台灣電力股份有限公司新竹區營業處 函

主旨：貴公司申請再生能源（太陽光電）發電系統併聯及躉售電力計畫案，本處審查意見如說明，請查照。

再生能源發電系統（太陽光電）併聯審查意見書

一、設置者需求(公司編號：104-113-PV-0325)：

(7) 現場概況圖。

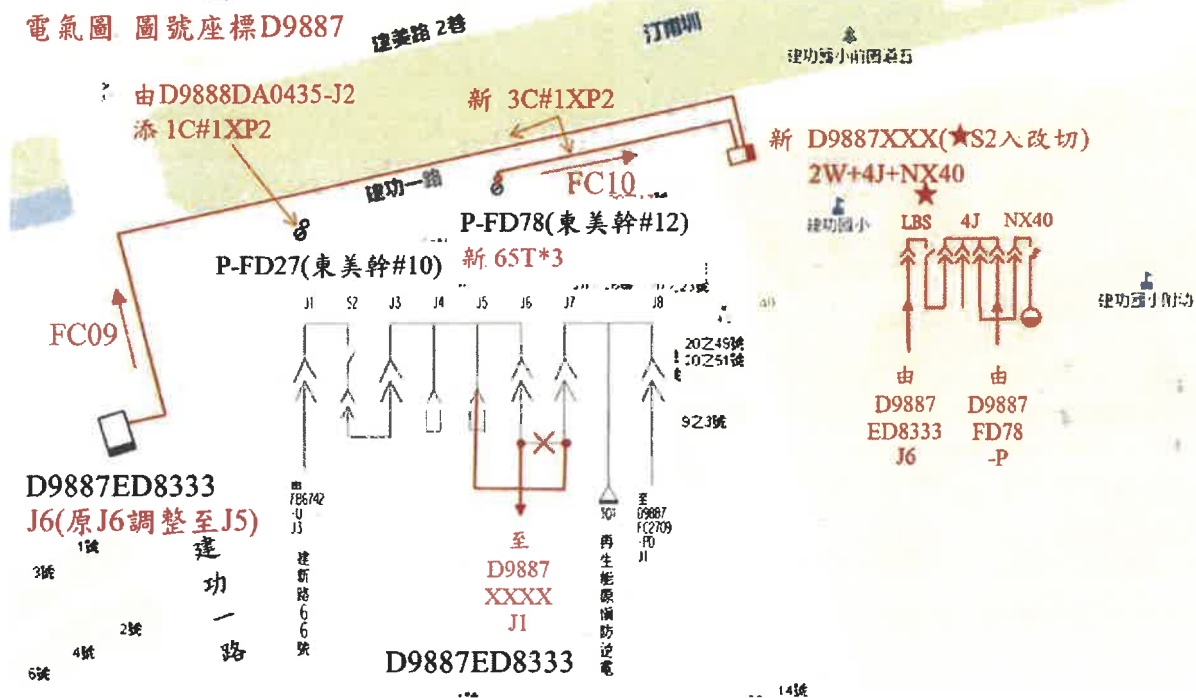
- (1) 申請人：銓泰環能科技股份有限公司。
- (2) 設置地點：新竹市建功一路 104 巷 22 號（屋頂-第三期）。
- (3) 併聯設備：(#01)460 瓦共 835 組（總裝置容量為：384.1 kWp）。
另有既設容量 99.71kW(公司編號：104106PV0162 屋頂第一期，併接外線)，既設容量 210.12kW(公司編號：104110PV0151 屋頂第二期，併接外線)，合計總裝置容量為：693.93kWp。
- (4) 責任分界點：新設責任分界點 3 Φ 3W 11.4kV。(併接外線)。
- (5) 併聯點：併接於新設責任分界點 3 Φ 3W 11.4kV。(外線併接示意如現場概況圖)。
- (6) 供售容量：本案太陽光電發電設備總發電量為 384.1 kWp，躉售電力 384.1 kWp(全額躉售)。
